Grupo de Trabajo de Supervisión
de la Conformidad de los Códigos
de Red de Conexión (CRC).
GTSUP Generadores

Abril 2019

Reactiva en “Nudos Compartidos”
Reunión GTSup 25/04/2019

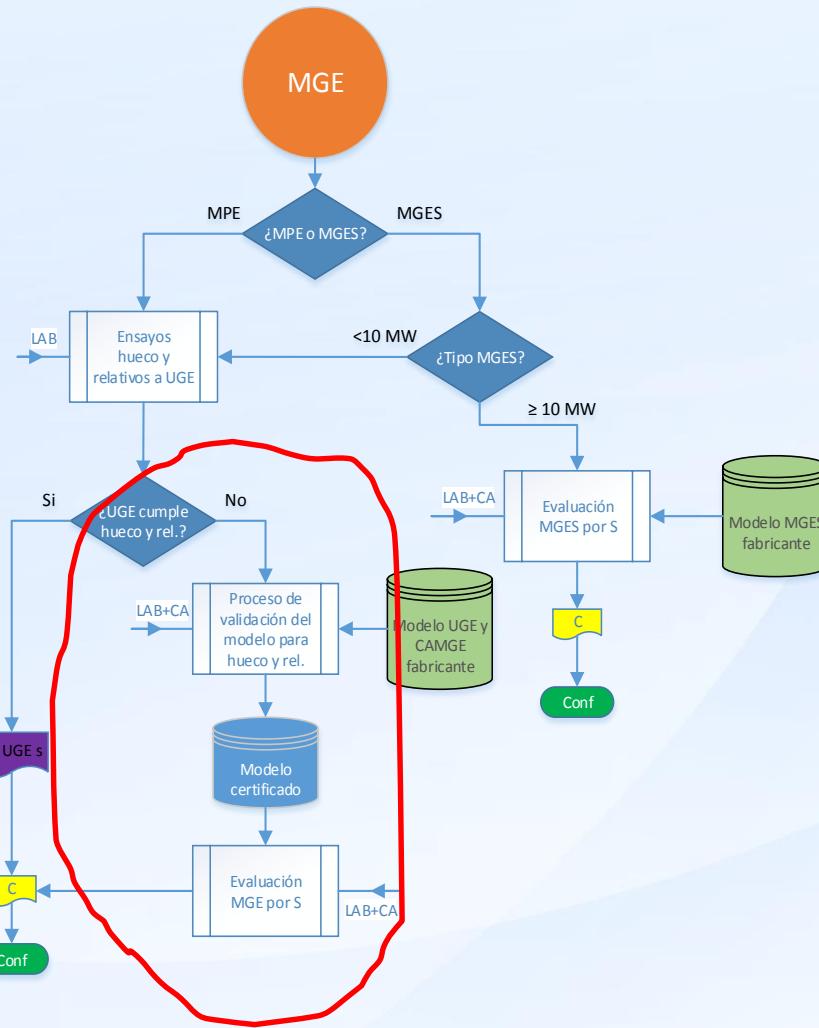
- Requisitos relacionados con la robustez
 - Hueco: En general, y tras haberlo acordado, se ha optado por la compatibilidad con la metodología de TR3 FGW
 - AEE: Ensayos consecutivos (no referir a estándares internacionales). Estándar internacional es IEC 61400-21, por ejemplo. Compatibilidad entre huecos a > y < de 110 kV
 - ACOGEN: modificación error admisible (5%)
 - AEE/DNV: faltan algunas definiciones de tiempos
 - DNV: incorporar la comprobación de sobretensiones transitorias en las tablas
 - Inyección de reactiva :
 - AEE: medida de I_r por debajo de 15%
 - Pendiente evaluar compatibilidad con TR3 y figuras
 - Criterio de signos empleado
 - Recuperación de activa:
 - DNV: modificación puntos a evaluar debido al error del 5% admisible

Comentarios – Modelos de Simulación (Apartado 6)

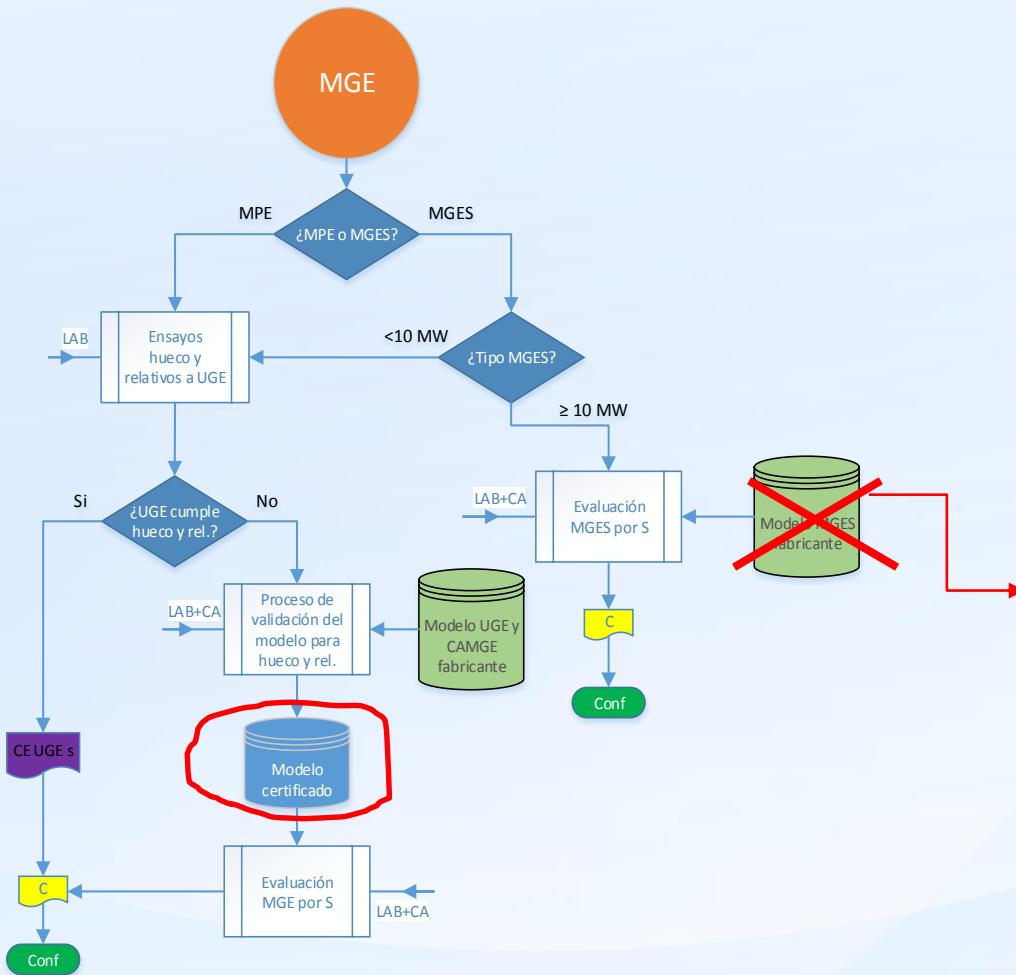
TEMA CRÍTICO: Error máximo 10%. Se propone discutir este aspecto a nivel grupo reducido para plantear en la siguiente reunión, es suficientemente importante como para considerar que un simple 10% es correcto, dependerá de los tramos transitorios, etc... ver norma 61400-27.

- Alternativa: Mientras no se consigne una metodología y unos valores de desviación admisibles en un estándar internacional, se empleará de manera **transitoria** la metodología empleada en TG4-FGW alemana "Demands on modelling and validating simulating models ..." revisión 09 de 1/2/2019 en su Apartado 5. Esto debe quedar así reflejado en la NTS.
 - Se pretende aceptar los modelos certificados bajo TG4 de cara a la evaluación de requisitos técnicos por simulación conforme a NTS.
 - Esta validación se realiza a través de ensayos de hueco, asumiéndose por tanto que para los requisitos relacionados con la frecuencia (LFSM, FSM,...) se utilizará este modelo y no será necesario por tanto certificar un modelo expresamente para dichos requisitos, tal y como está en el apartado 6.2 de la NTS.
 - Se modificará el apartado 6.3 en el sentido indicado, por tanto.

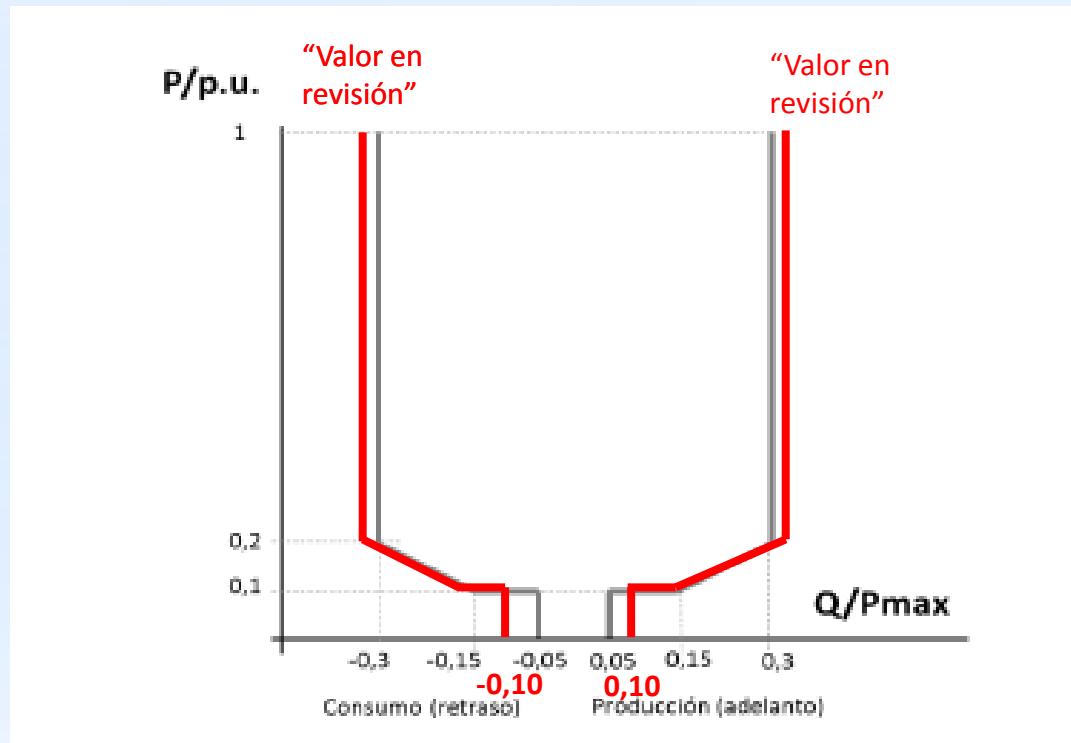
- REE propone en febrero de 2019 una alternativa simplificada para el caso de estos “Nudos Compartidos” que consiste en trasladar los valores de la propuesta P.O.12.2 al punto frontera de MPE mayorando la capacidad de reactiva, tal como se muestra en la figura, para compensar la red de conexión, pero de una forma equitativa y sencilla.

- Se representa en rojo la capacidad alternativa propuesta por REE a considerar en el lado de alta del transformador.

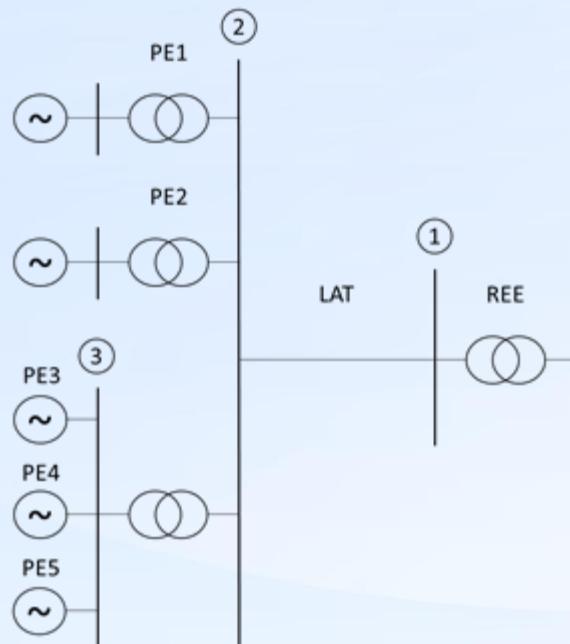
Necesidad de la red: el no compensar la red de evacuación contribuye a elevar las tensiones de la RdT en situaciones de baja producción, y absorbe gran porcentaje de la potencia reactiva en situaciones de elevada producción.

Es necesario que de alguna forma se compense la red de conexión.

A $P \sim 0$, el problema es generalizado actualmente, y en el futuro tenderá a agudizarse ya que las redes de conexión, tal como ha indicado AEE, van a ser más complejas. → Propuesta REE: compensar a $P=0$ únicamente en lado inductivo ($Q=-10\%$). Se haría a nivel NTS. En la OM de requisitos habría que introducir referencia expresa a NTS.

A $P \sim 100\%$, se observa un problema, con tendencia a agudizarse en el futuro también. No obstante, REE entiende el impacto que podría tener en el dimensionamiento de la máquina. → Propuesta REE: Acepta la proposición de AEE de hacer esta compensación en el punto de conexión. Habría que hacer mención específica en la normativa que regule el servicio complementario de Control de tensión o en la que surja donde regulando este concepto, y en OM de Req. Técnicos.
